**Rapport d'analyse environnementale
pour le projet de poste de Saint-Michel à 315-25 kV
sur le territoire de la ville de Montréal
par Hydro-Québec**

Dossier 3211-11-121

Le 15 mars 2021

FIGURE 3 : BRUIT PRODUIT PAR LE POSTE PROJETÉ

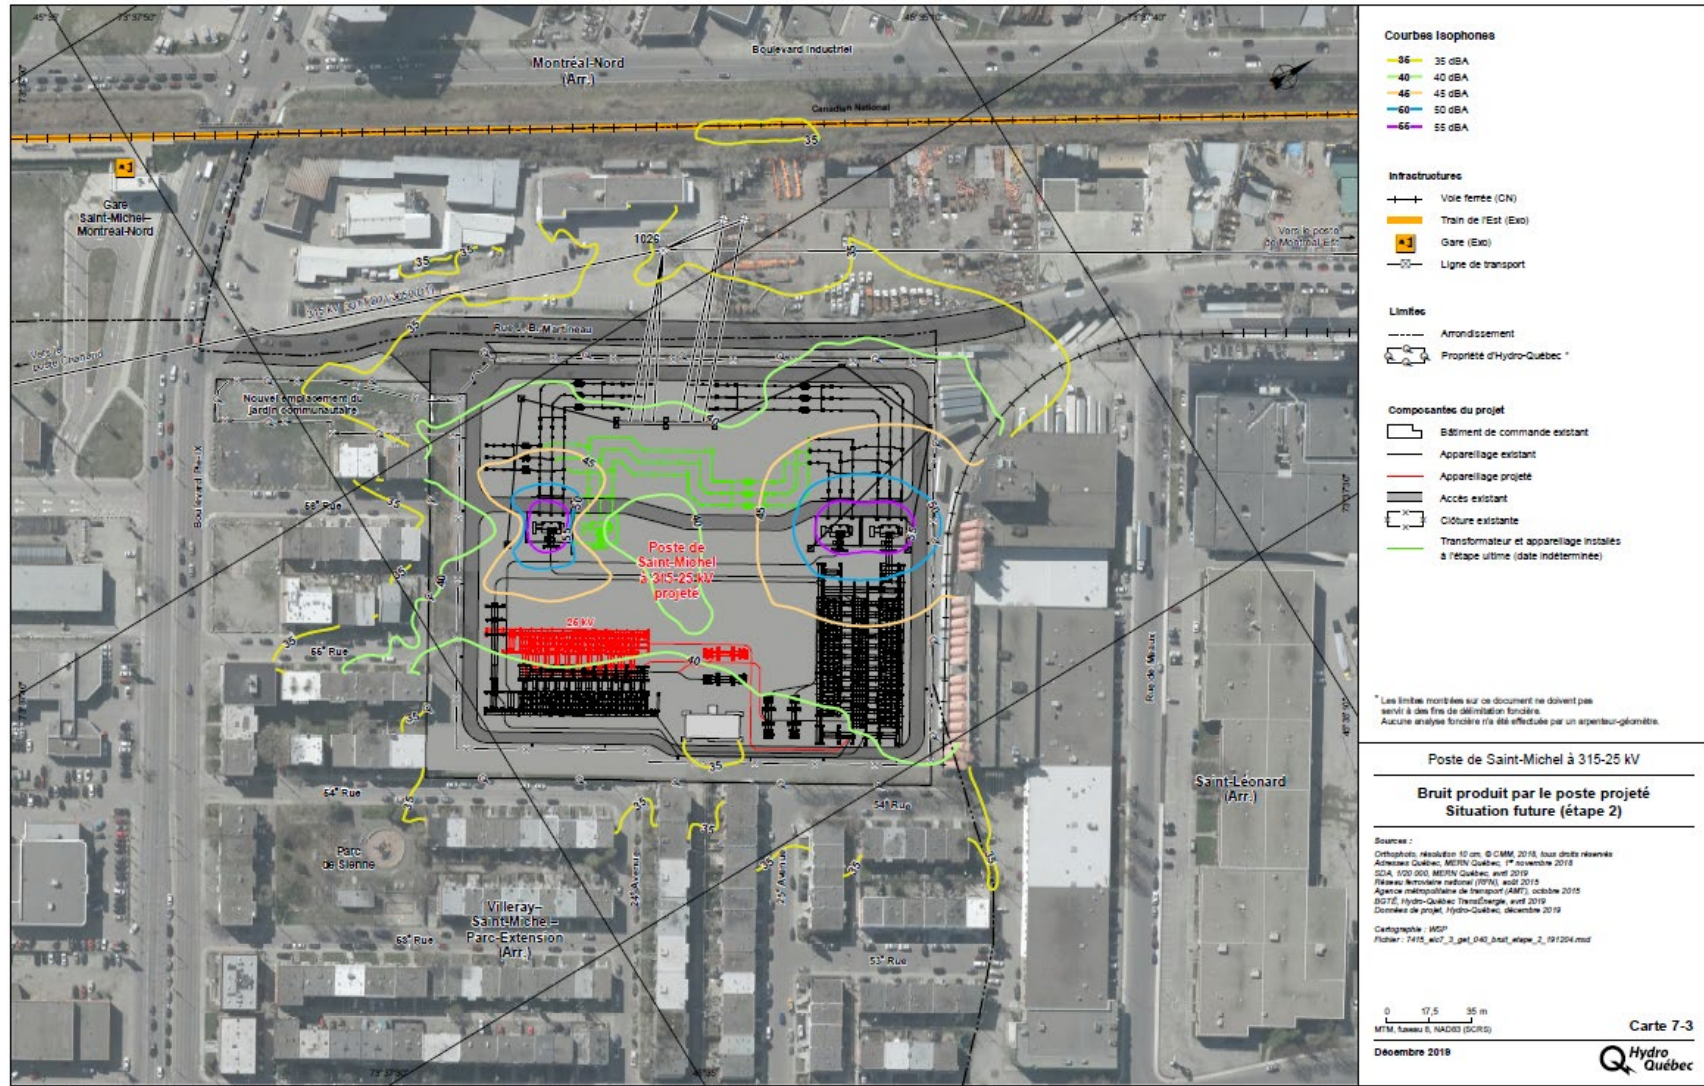
Hydro-Québec a effectué une estimation du bruit projeté par le poste (figure 3). À l'étape initiale de son aménagement (étape 1), le niveau acoustique évalué du poste de Saint-Michel sera égal ou inférieur au bruit résiduel observé aux limites des habitations. Les résultats obtenus démontrent que les niveaux sonores supérieurs à 40 dBA (L_{Aeq}) seront contenus à l'intérieur de la limite de propriété du poste de Saint-Michel.

Durant la période où les anciens et nouveaux équipements seront exploités simultanément, une seule habitation sur la 56^e Rue subira une augmentation maximale du bruit de 5 dBA en provenance du poste. Cette augmentation sera située sur le côté est d'un logement ayant une fenêtre donnant sur le poste. Ces augmentations du niveau sonore sont dues au démantèlement de l'entrepôt qui était situé à l'extrémité de la 56^e Rue.

À la demande des experts de la DAPQA du MELCC, Hydro-Québec a effectué une estimation du bruit projeté par le poste en phase ultime du projet (l'étape 3) où un 4^e transformateur pourrait éventuellement être ajouté. L'ajout du 4^e transformateur augmentera le niveau de bruit particulier ($L_{A_{eq}}$) d'au plus 2,5 dBA près des habitations, plus particulièrement les habitations situées au sud du poste à l'extrémité de la 55^e Rue. Le niveau de bruit particulier demeure toutefois égal ou inférieur à 42 dBA en bordure de toutes les habitations, inférieur à 41 dBA en bordure des commerces et entreprises industrielles, et égal ou inférieur à 56 dBA en bordure de l'établissement industriel établi au nord du poste.

Hydro-Québec a prévu effectuer une surveillance des niveaux sonores à deux occasions :

Si les résultats révèlent un dépassement des critères applicables de la NI, Hydro-Québec fera une analyse pouvant mener à la mise en place de mesures d'atténuation supplémentaires. Un rapport présentant le contexte, l'objectif, les méthodes, les données recueillies, les analyses et les résultats de la vérification de la conformité sera réalisé et transmis au MELCC.

Puisqu'Hydro-Québec entend respecter la NI préconisée par le MELCC pour la phase d'exploitation du projet et qu'elle s'est engagée à effectuer la surveillance des niveaux sonores la première année de mise en exploitation initiale ainsi que durant la première année de mise en exploitation à pleine capacité du poste, l'équipe d'analyse considère que l'impact du climat sonore du projet peut être qualifié d'acceptable. Hydro-Québec devra déposer au MELCC les rapports de surveillance trois mois suivant la fin de celle-ci.
